对策验证报告

顺序号 ECR0011385

项目代码	ZY2417	项目类别	座椅	编制/日期	李士坤 2025.3.27
总成名称	驾驶员坐垫总成	总成件号	SHT0017951	审核/日期	张永 25.3.28
零部件名称	坐垫加热垫	零部件件号	BEC0010343	批准/日期	张永 25.3.28

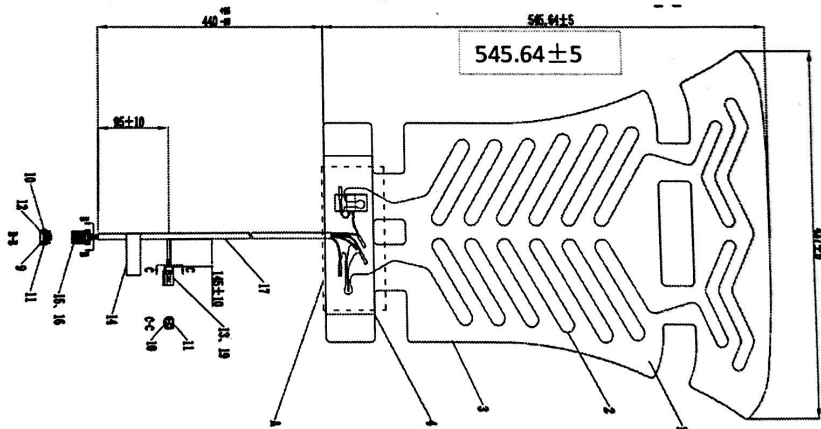
坐垫加热垫长度增加98mm，延长加热丝覆盖面积，因坐垫前端有一道凹槽，故需更改加热垫形状。

新状态加热垫装整椅后送客户评审，评审结果为客户认可最新状态加热垫的加热效果。
